Dr.habil. Ralf E. Krupp

Vorab-Stellungnahme „Rückholungsplanung Asse“.

Fachgespräch im Umweltausschuss des Bundestages am 18. Januar 2017

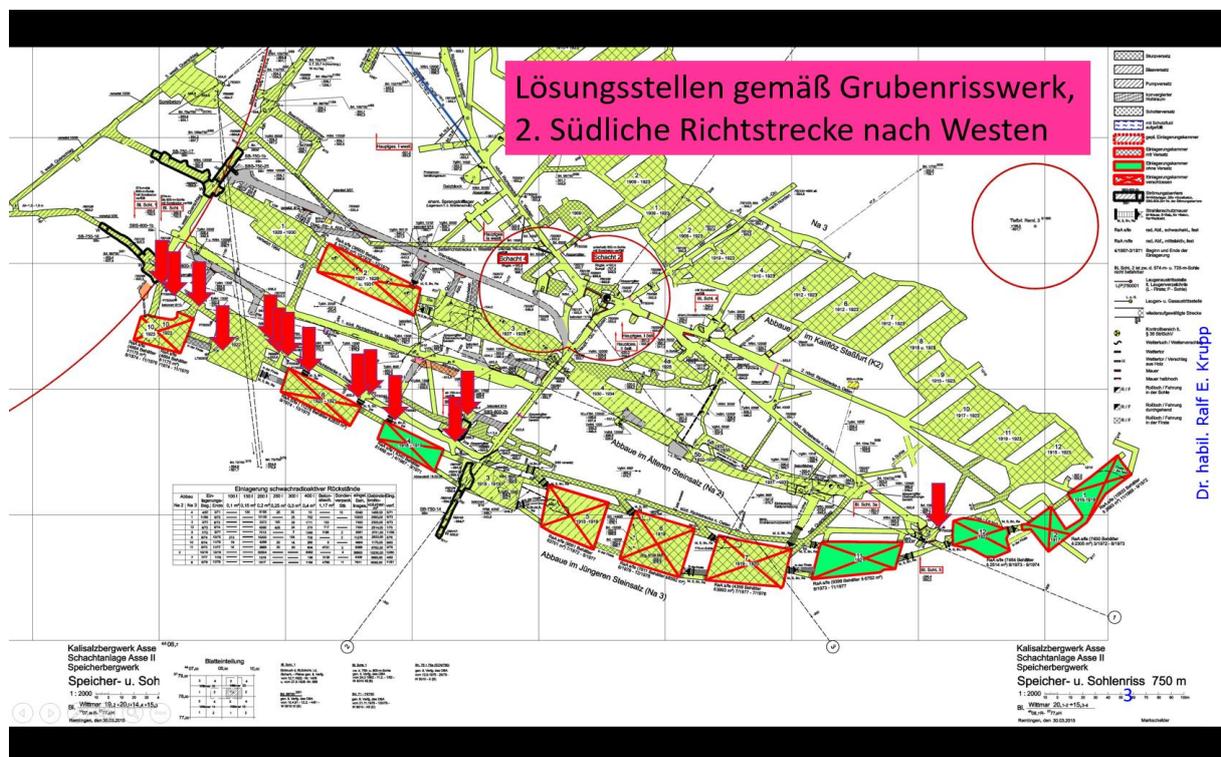
Auch ohne den gefürchteten Notfall können die bereits seit Jahren nachweislich in die Einlagerungskammern eindringenden Lösungen (Vgl. Abbildung 1) infolge der Zubetonierung der vorhandenen Wegsamkeiten (Risse, Spalten, Versatzkörper etc.) ihre Drainage zu den Sammelstellen verlieren. Die Lösungen werden sich dann in den Einlagerungskammern zwischen den Abfällen sammeln und aufstauen, mit diesen reagieren und Radionuklide freisetzen. Eine unkontrollierte Ausbreitung von Kontamination auf dem Lösungsweg und somit eine deutliche Zunahme der kontaminierten Salz-Mengen sind absehbar.

Abbildung 1 – Bekannte Lösungsstellen (rote Pfeile) auf der 2. Südlichen Richtstrecke, 750 m Sohle. Zutrittsmengen derzeit ca. 100 Liter/Tag im Bereich der 2. Südlichen Richtstrecke; ca. 500 L/d auf der gesamten 750 m Sohle. Die Mehrzahl der Lösungsstellen befindet sich in dem jetzt zur Verfüllung anstehenden westlichen Abschnitt der Richtstrecke.
